**SOLICITATION AMENDMENT
MODIFICATION DE L'INVITATION**

Title - Sujet NGCC Terry Fox PVN		
Solicitation No. - N° de l'invitation F7049-200041/B		Amendment No. - N° modif. 018
Client Reference No. - N° de référence du client F7049-200041		Date 2022-02-01
GETS Reference No. - N° de référence de SEAG PW-\$\$MD-043-28394		
File No. - N° de dossier 043md.F7049-200041	CCC No./N° CCC - FMS No./N° VME	
Solicitation Closes - L'invitation prend fin at - à 02:00 PM Eastern Daylight Saving Time EDT on - le 2022-05-17 Heure Avancée de l'Est HAE		
F.O.B. - F.A.B.		
Plant-Usine: <input type="checkbox"/> Destination: <input type="checkbox"/> Other-Autre: <input type="checkbox"/>		
Address Enquiries to: - Adresser toutes questions à: Pandini, Madeleine		Buyer Id - Id de l'acheteur 043md
Telephone No. - N° de téléphone (873) 353-9119 ()		FAX No. - N° de FAX () -
Destination - of Goods, Services, and Construction: Destination - des biens, services et construction:

Demande de soumissions – Modification n° 018

- 1. Inclure les questions et les réponses concernant la demande de soumissions.**
- 2. Pour mettre à jour et inclure l'Annexe P (Rev 3) de la DDP**
- 3. Pour mettre à jour l'annexe A – Énoncé

FIGURE 1.

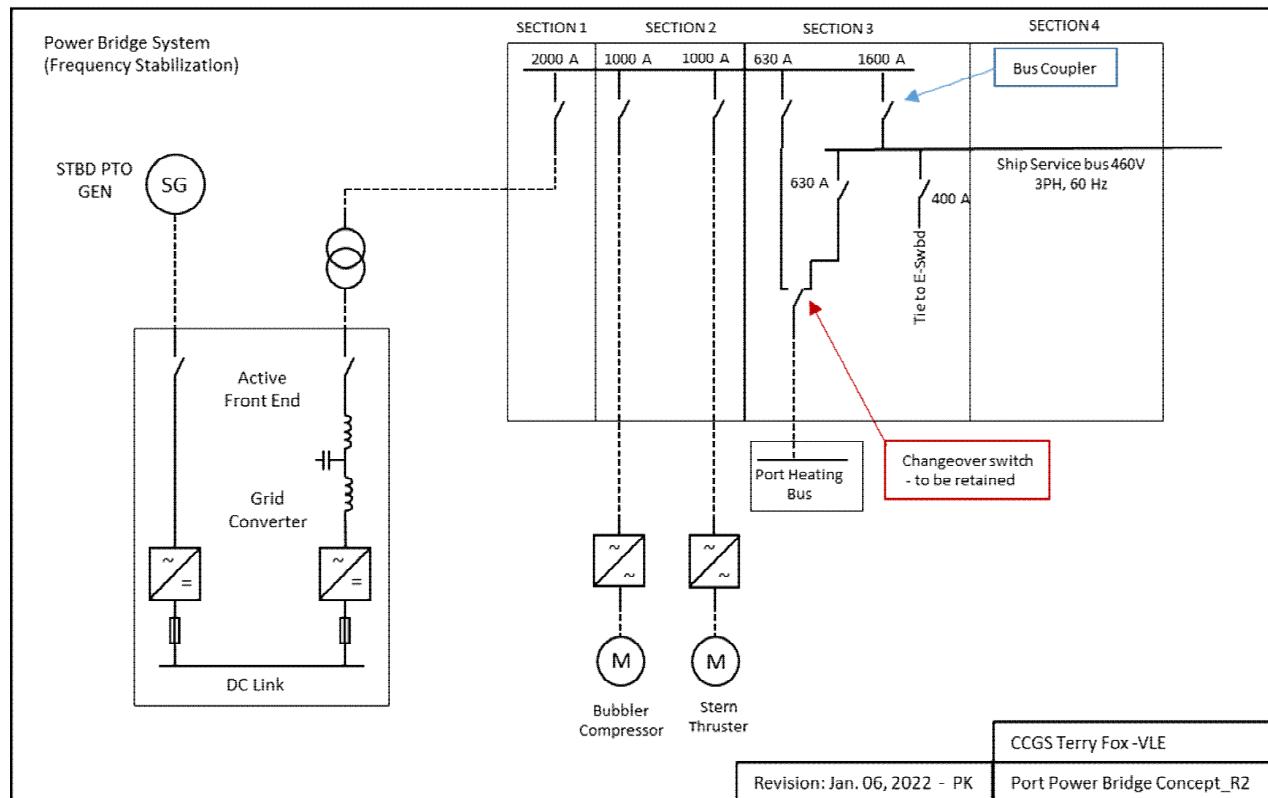
3. Pour mettre à jour l'annexe A – Énoncé des travaux, article 13.1 de la Partie B de l'EDT, Figure 1.

SOUS LA SECTION 13.1 REMPLACEMENT DES ALTERNATEURS D'ARBRE ET STABILISATION DE LA FRÉQUENCE:

- Supprimer (en entier) :

Figure 1 (après le point 1.1.2.5 et avant le point 1.2)

- Insérer :

Figure 1

FIGURE 1.

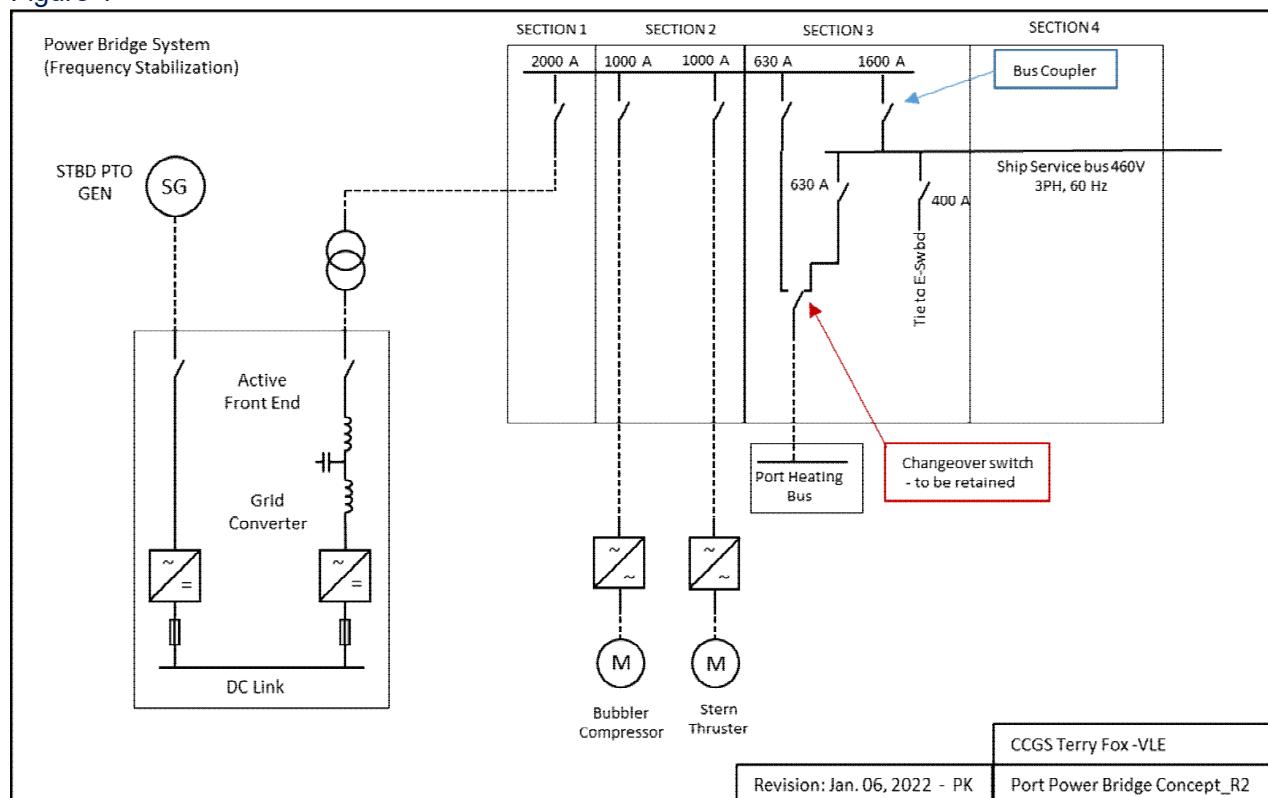
4. Pour mettre à jour l'annexe A – Énoncé des travaux, article 14.2A de la Partie B de l'EDT;
3.2.1.6, Figure 1, 3.3.11.7, et 3.3.17.5.

B. Sous la section 14.2A MODIFICATIONS ET MISE À NIVEAU DU TABLEAU DE BORD PRINCIPAL:

- Supprimer (en entier) :

Figure 1 (après le point 3.2.1.11 et avant le point 3.3)

- Insérer :

Figure 1
